בפני הועדה המקומית לתכנון ולבניה מחוז ירושלים

תכנית מס' 101-1338862

התנגדות להחלטה להפקדת תכנית

מס' 101-1338862 רח' האצ"ג 32

מצ"ב תרשים הסבר : קומת קרקע ומעלית מוצעת לצד שכן מתנגד

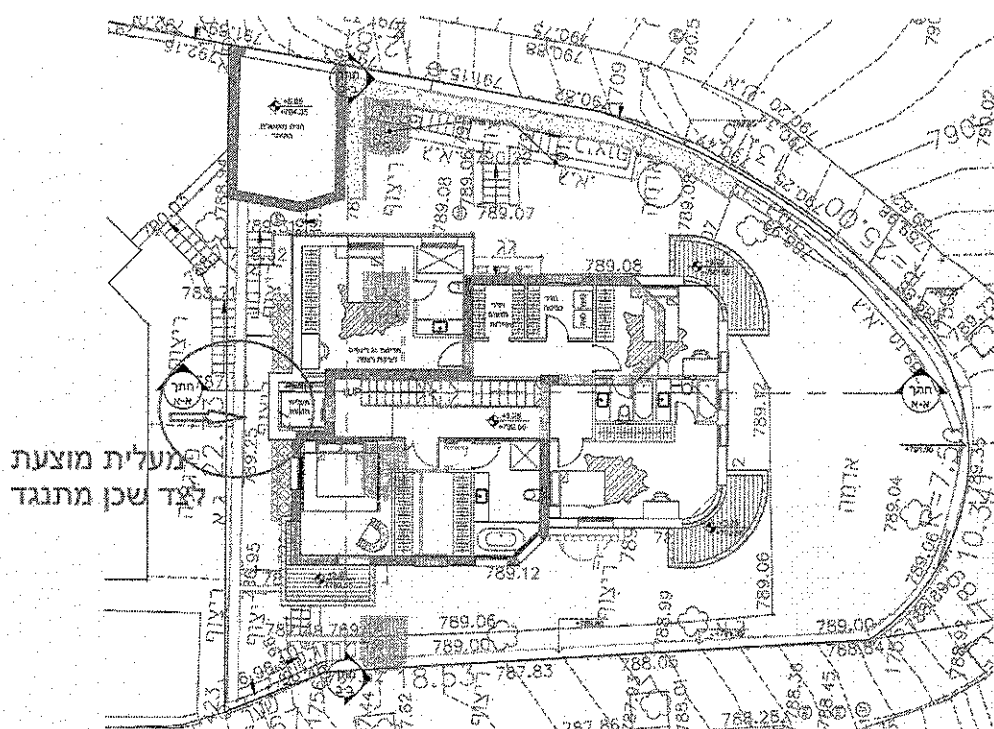
תכנית 4192 + 4192 קבעו קו בניין צידי מבית המתנגד לתכנית 2 מ', מרחק זה שלעצמו קטן מאוד בין בתים פרטיים חד משפחתיים, מתוך הבנה שהמבנה המוצע בתכנית הינו פינתי ובעל קו בניין מרוחקים יותר בכל החזיתות הקדמיות. אין סיבה מצדקת להרע את תנאי הצפיפות בשל סיבה למעלית. תכנון מעלית יכול להיות פנימי וללא צורך לקרב בינוי לשטח שכן צמוד. תכנון ואישור תוספת מעלית ניתנים בהוצאת היתר ע"פ תכנית 5022, 5022 מכוחה ניתן להוציא היתר למעלית וצמצום קו הבניין נתון להסכמת השכנים בלבד. על כן אין מקום לבקש מעלית במסגרת תכנית על מנת לקבל צמצום קווי בניין בבינוי. לא מקובל שבמסגרת תכנית הוועדות יאמצו הרעת קווי בניין מעבר למינימום המקובל והנדרש.

מעבר לצמצום קווי בניין, לא די בכך שבונים בצמצום של כ- 1 מ' מגבול מגרש, שימוש במעלית שהיא בשימוש פרטי וכניסה ראשית שיגרום לפעילות מרובה מאוד ויגרום נזקי רעש תמידיים לחלקת המתנגד. ללא ספק מעלית שמוצעת עם קיר חיצוני הפונה לחמתנגד במרחק לא סביר של 1 מ'. תהווה מפגע של רעש תמידי ע"י שימושה התמידי לצורכי נגישות בתוך הבית, המעלית מהווה שימוש במידה מרובה. תגרום לרעש מטריד בתדירות משמעותית. במרחק בלתי סביר של 1 מ' בלבד, ובניה שאינה מקובלת בשום אופן במרחק מצומצם המוצע למבנה המעלית ולא מכבדת להתאשר בוועדה מחוזית. כל שכן שניתן במסגרת היתר ובלבד במסגרת פרטום והקלות שלא בהכרח מחייב לאפשרם. ולא לקבוע עובדה של קו בינוי במרחק מצומצם בתכנית. מדובר בחלקות פרטיות במתחם של בני בתך ולא "שכונת נחלאות". אין הצדקה לבינוי מעלית או בינוי כל שהוא במרחק מצומצם של 1 מ' בלבד.

משום בחינה לא מקובל ולא מצופה מהוועדה לצמצום קווי בניין במסגרת תכנית. כשם שהחלטיה על ביטול מרפסות מעבר לקו בניין, בחזתות קדמיות, אין סיבה מוצקת לחרוג מקו בניין עבור שימושים אחרים שפונה לחלקה פרטית

חתך א-א

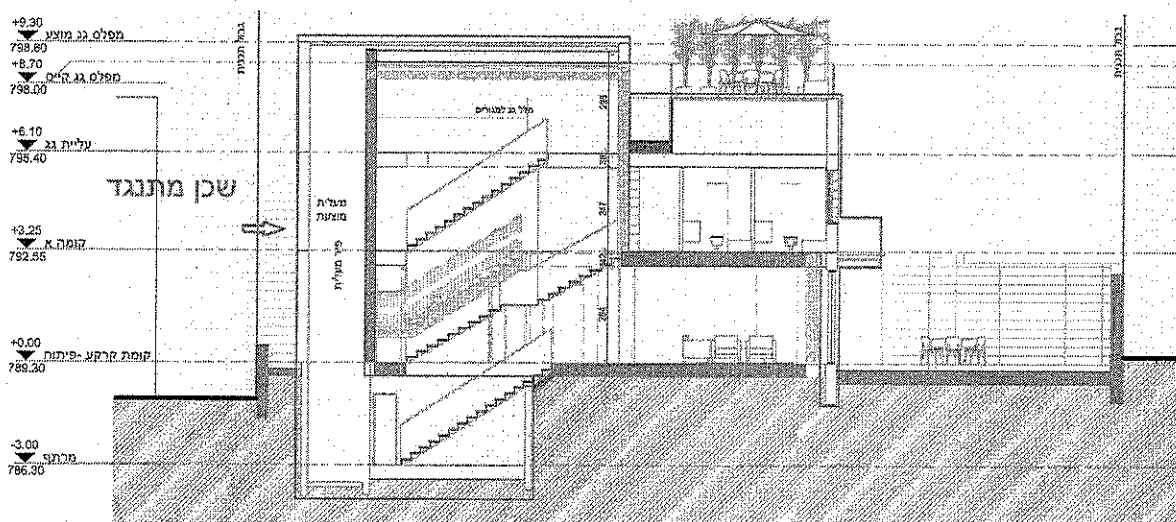
הקמת בריכת שחייה על גג הבניין תוך כדי הגבהת מפלס הגג איננה מקובלת. יוצרת הפרש גבהים ניכר מהקיים, ולמעשה גורמת להגבהת הגג בגובה של שיא גג הרעפים לשמש כגג חצר מרפסת. למעשה יוצרת קומה שלישית מוגבהת ופתוחה. מוצעת לטובת כך הגבהת קיר גמלון גג למצב של גג ישר ושימוש כחצר בגובה שיא הגג. במקום גג רעפים מוצע שימוש כמרפסת חצר גג. בינוי בריכה על הגג מהווה לא רק רק כבריכה, אלא בינוי מוגבה במפלס + 7.70 גבוה מפלס קומת הגג ב 1.6 מ'. (מפלס גגות השכונה), המפר את כל חזות גגות הרעפים בשכונה. שימוש במרפסת גג בגובה שיא גג הרעפים אינו מקובל ובטח לא עבור שימוש בריכת שחייה. כתוצאה מכך גורם שרוב הבניין מוצא כגג ישר במפלס שיא גג הרעפים במבנה של 2 קומות וגג כמו בכל השכונה, מהווה פגיעה מהותית בחזות השכונה והפרה אדריכלית בוטה.

המפלס המוצע מצד צפון מערב למבנה המוצע להגבה שריצפתו במפלס +7.70, יוצר הסתרה משמש ואור מצד דרום מזרח משמעותי מאוד של המתנגד, קיר גמלון קיים מוצע להגבה ומעליו מתוכנן מעקה בטיחות של 1.1 לטובת חצר המוצעת לשימוש בריכה מעליו. לא רק שמוצע בינוי מוגבהה ומסתיר אלה מוצע שימוש כחצר מרפסת גג מוגבהה ומיקום הבריכה מול מרפסות הדרומיות והחזית הראשית של בית המתנגד, שכן המבנה ביתו היחודי של המתנגד לתכנית מתוכנן בעיצובו ובצורתו ועיצובו לחזית דרומית.

תרשים חתך א מנספח בינוי לתכנית - המצביע על הגבהת הגג והפרש הגבהים

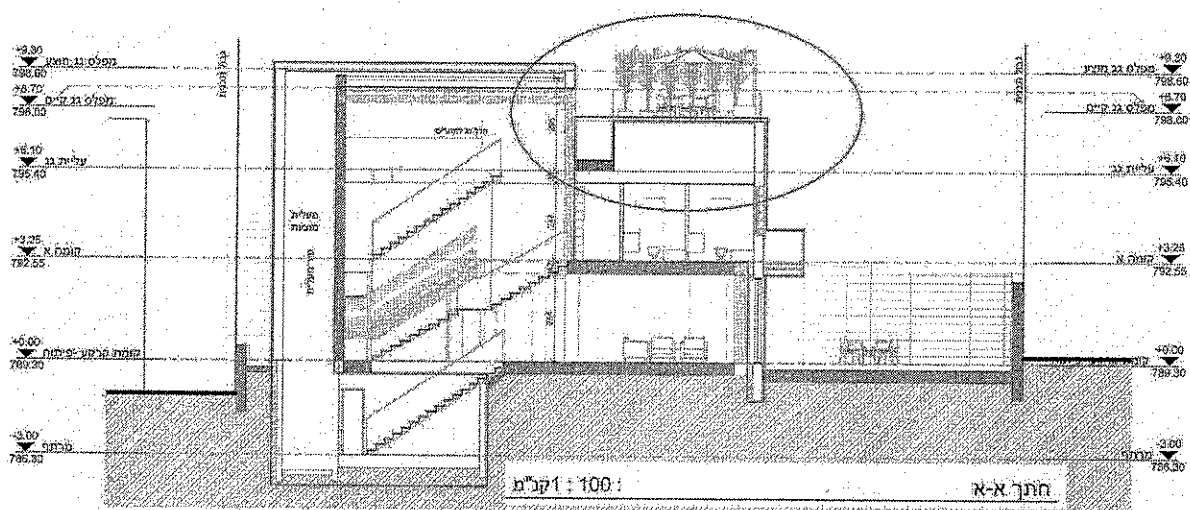
ניתן לראות בבירור את מישור רוב הגג כמישור אחד מוגבה ומהווה לשימוש חצר בגובה שיא גג רעפים. אין הצדקה לבינוי גג שלם בהגבהה וליצור גג ישר במקום רעפים שמתחילים מרצפת קומת הגג.

תרשים חתך ב מנספח בינוי לתכנית - המצביע על הגבהת הגג והפרש הגבהים

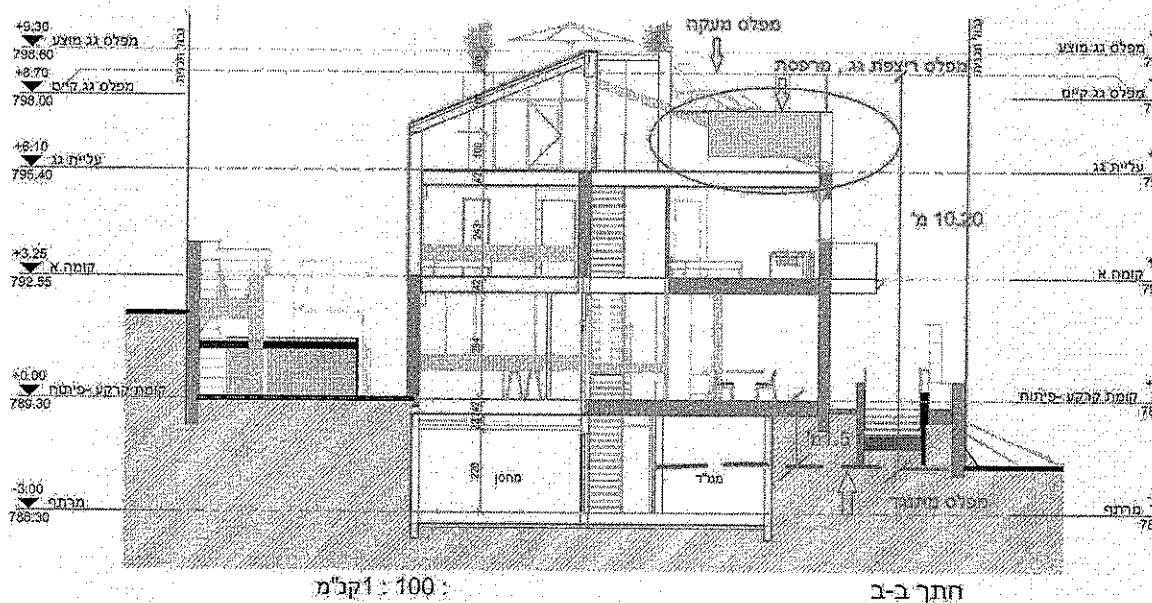
מדגיש את גובה תקרת הגג ולמעשה מציע גג לשימוש בגובה שיא גג הרעפים. הפרש הגבהים הנוצר בינו לבין חצר המתנגד של 10.20 מ'

תרשים חזית מערבית מנספח בינוי - (דרומית) טעות ברישום התכנית

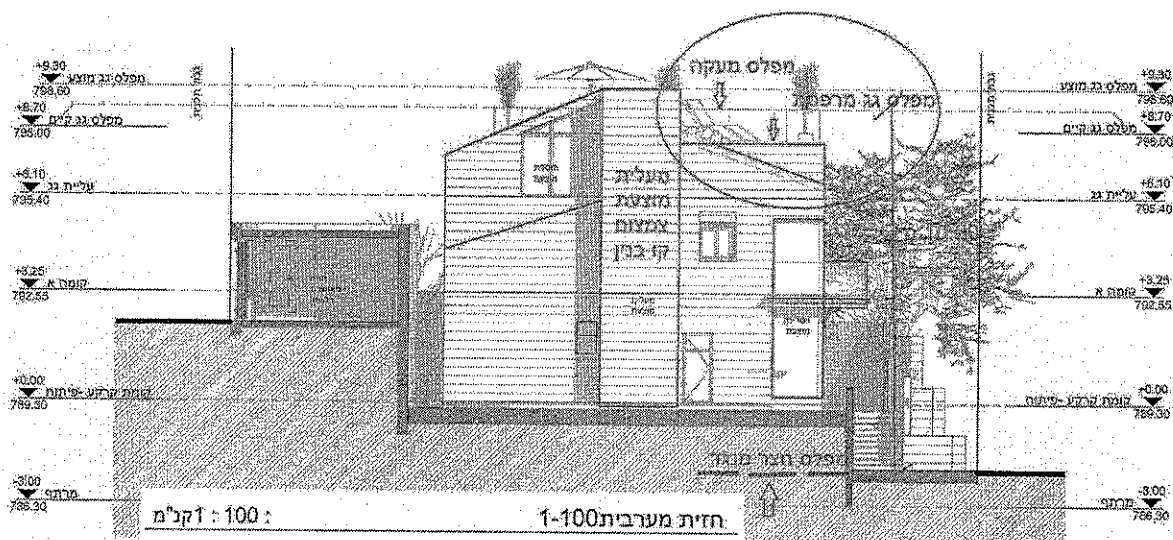
מצביע על הגבהת גמלון גג הרעפים, דרום מזרח מול בית המתנגד, גורם לחסימת אור ושמש. שימוש לבריכה ומרפסת בגובה שיא גג הרעפים הופך לגג בשימוש.

הוטרנה "חלון ארוך וגדול" מוצע כלפי חלקת המתנגד שאיננה מקובלת, עוד במרחק של 2 מ' בלבד. הפונה לחצרו של המתנגד ומרעה את פרטיותו.

תמונת המחשה לקירבה והסתרת אור ושמש למרפסת דרומית של מתנגד

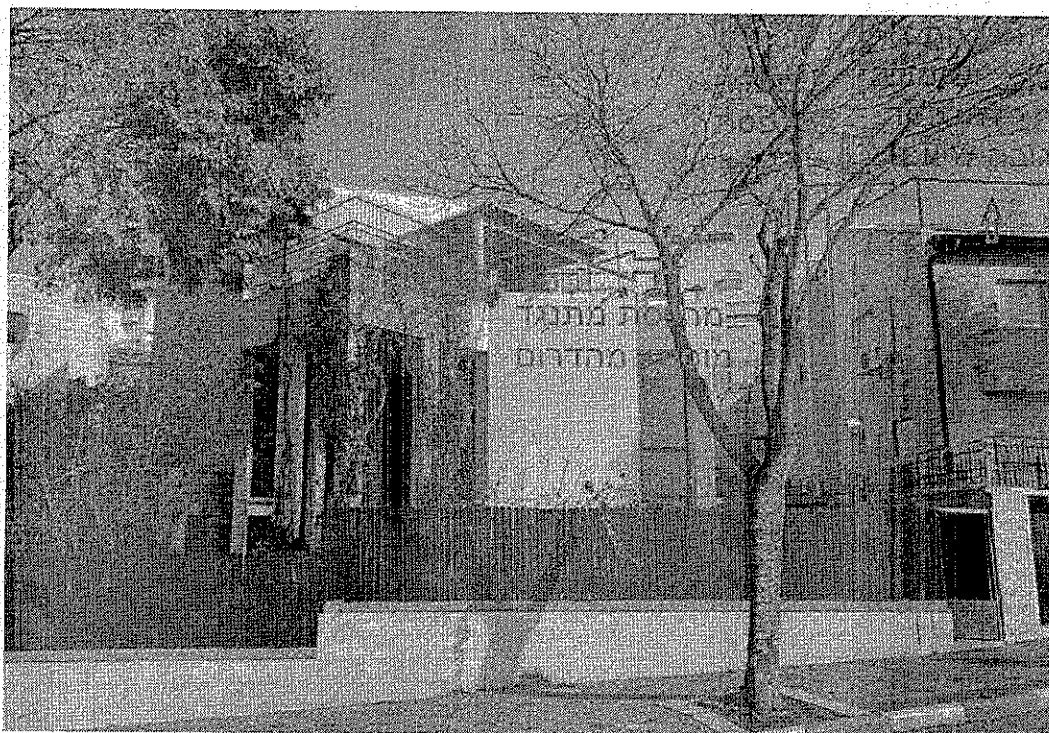
מצביע הגבהת גמלון ושימוש בשיא גג למרפסת ומעלית כל זאת בצמוד 2 מ' לחלקת מתנגד, גורמת להרעה חמורה בתנאי המחיה מבחינת אור, שמש, הפרעה פרטיות, עיצוב למצב ישר בגובה רב.

תרשים קומת קרקע מנספח הבינוי - מצביע על ביטול כניסה ממזרח, בקשה לכניסה ממערב ללא כל פתרון חניה.

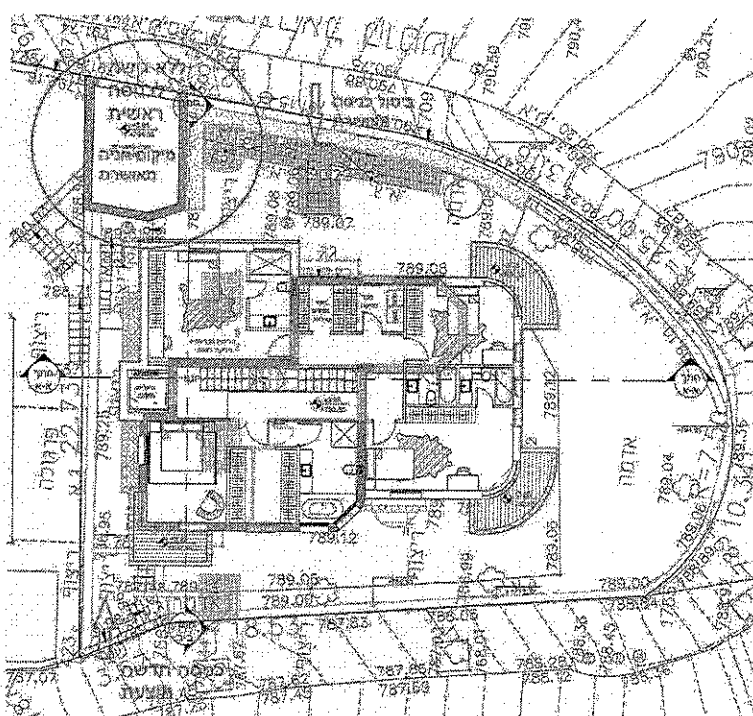
מובן מכך שביטול הכניסה ויצירת כניסה שונה ממלס קומה נמוך יותר, ללא פתרון נגישות מחניה הקיימת וללא פתרון חניה אחר. מהווה להשענות על מקומות חניה ציבוריות המשמשות את המתנגד והסביבה. ולא משמשות לכאורה מבטלות את שימוש החניות במיקומם המאושר.

מבקשים לבטל את האפשרות לכניסה מצד זה של הרחוב ולמנוע אפשרות של חניה ברחוב עבור שימוש פרטי

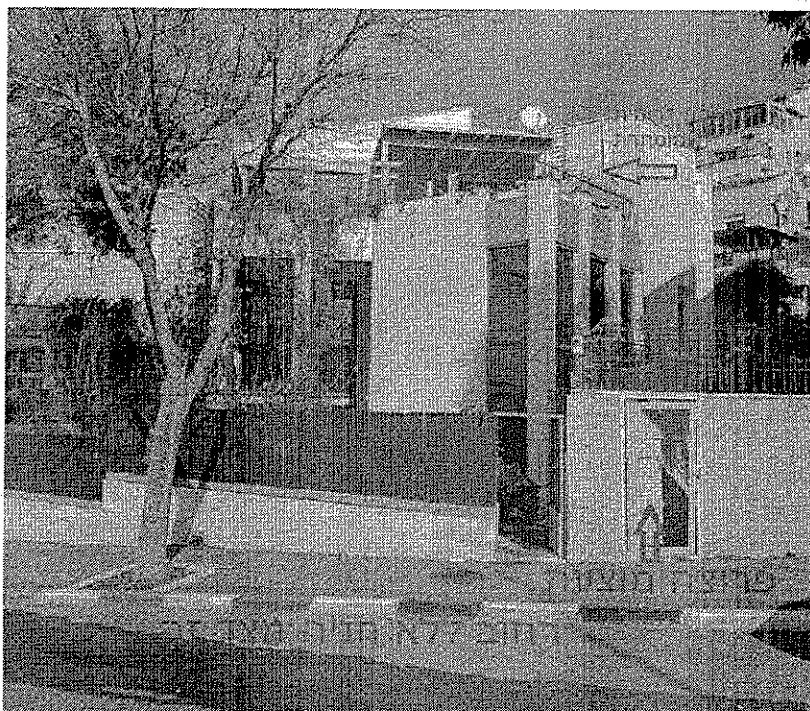
בקומת המרתף 3.00 - , מוצע תוספת קומה ושימוש למגורים ומחסן. אין התייחסות למצב הקיים בפועל, בו ישנה כניסה קיימת (שמוצעת בתכנית לכניסה ראשית) מתחתית מערבית לחלקה המוצעת, הכוללת גישה וכניסה לבניין לקומת מרתף במפלס זה, המוצעת עתה לכניסה ראשית. לא ברור מהתכנית באם באה להכשיר בינוי קיים במרתף, לא ברור מדוע לא סימנה את השינוי מהקיים בפועל. לא סומן הכשרת פריצת פתח קיים בגדר גבול המגרש המערבי.

על כן יש לבחון את התכנית בהתאמה למצב הקיים ולהתאימה למצב בפועל.
